Mission régionale d'autorité environnementale
OCCITANIE

Avis sur la révision allégée n°4 du PLU de la commune d'Espalion (12)

N°Saisine : 2023-12717

Avis émis le 20 mars 2024

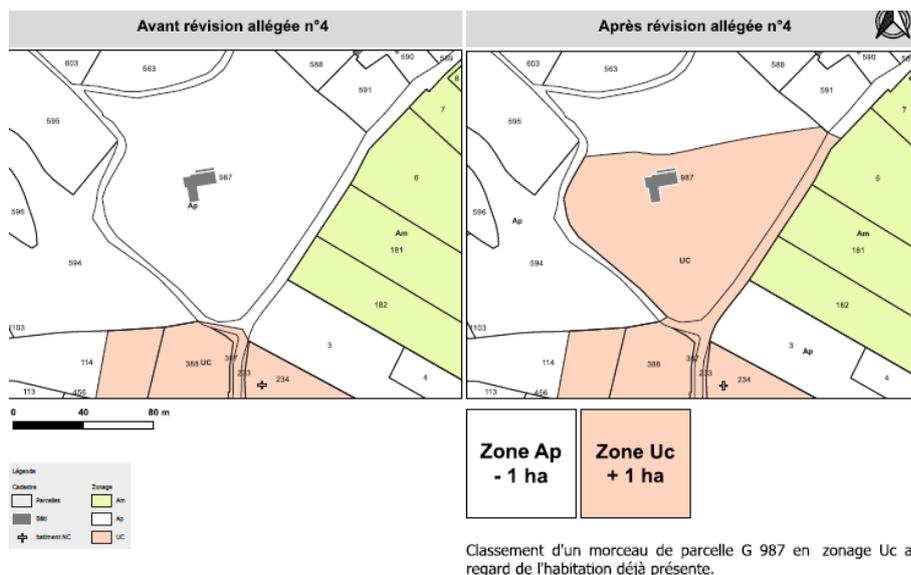
La méthode employée est à préciser sur les conditions météorologiques des inventaires, le nombre et les qualifications des écologues y ayant contribué. En l'état, il n'est pas possible d'évaluer si la pression d'inventaire est suffisante. Une seule journée de terrain, le 27 juin 2022, est évoquée pour toutes les révisions et la modification.

Seuls les habitats font l'objet d'une carte ; le nombre et la localisation des espèces observées ne figurent pas dans le dossier et le lien avec les parcelles limitrophes n'est pas établi.

Sur la parcelle de Flaujac (B987) aucun enjeu de biodiversité n'est à observer et aucune protection n'a été envisagée par le règlement de PLU. Pourtant la zone est proche (200 mètres) d'un secteur Natura 2000 sans que le rapport ne démontre l'absence de lien fonctionnel avec la parcelle concernée. Le rapport doit démontrer cette absence de lien en rappelant les enjeux de cette zone Natura 2000.

La MRAe recommande de préciser la méthode des inventaires et de compléter les informations de ceux-ci sur une carte en y reportant les résultats des observations.

La MRAe recommande que le rapport démontre l'absence de lien entre la parcelle B987 (Flaujac) et la zone Natura 2000 très proche.

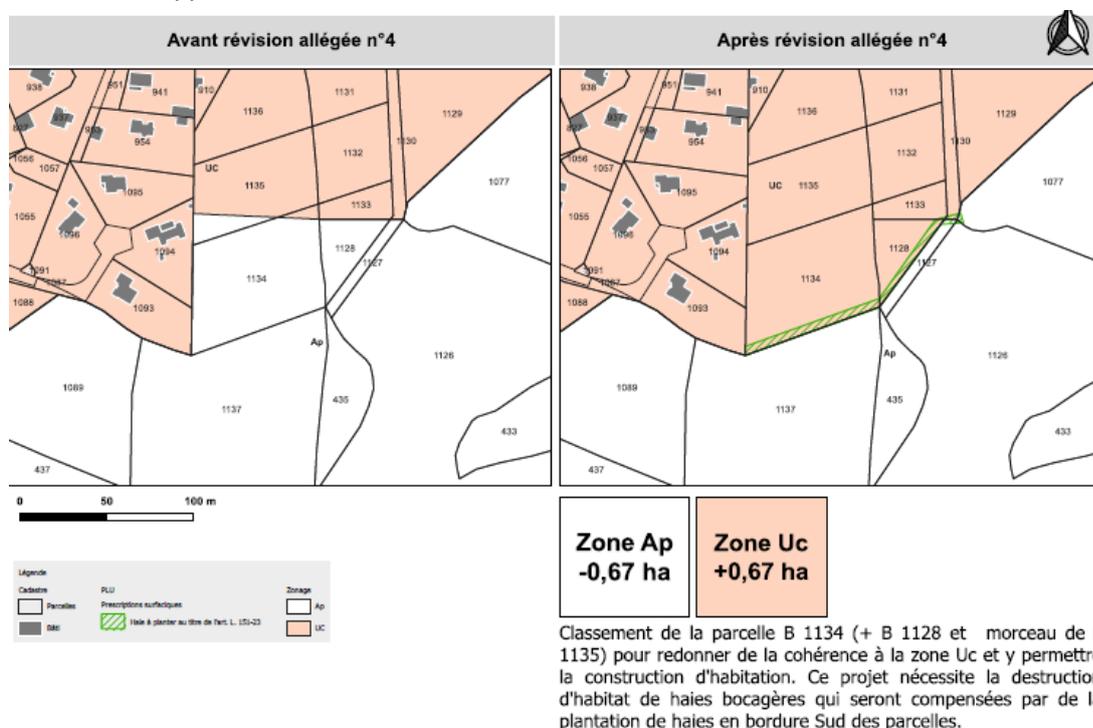
Sur la parcelle de Carbonnelle (B1134, 1135 et 1128), le projet prévoit l'application de l'article 13 du PLU qui impose une protection des haies au titre de l'article L151.23 du code de l'urbanisme, protection inscrite et localisée sur le règlement graphique. Mais le rapport mentionne qu'une partie des haies doit être détruite pour l'implantation du projet. L'article 13 n'aborde pas non plus la question de la destruction des boisements, ni leur compensation, ni leur protection.

Tels qu'ils sont présentés, les règlements écrit et graphique du PLU ne permettent pas de garantir une protection suffisante pour la majorité des haies et boisements présents sur la parcelle : contrairement aux préconisations du rapport de présentation, le règlement de PLU n'envisage pas d'imposer de réaliser des plantations nouvelles en cas de suppression de haies.

Elle recommande que le rapport explique en quoi les règlements sont suffisamment protecteurs pour les haies et boisements et comment ils seront compensés en cas de destruction.
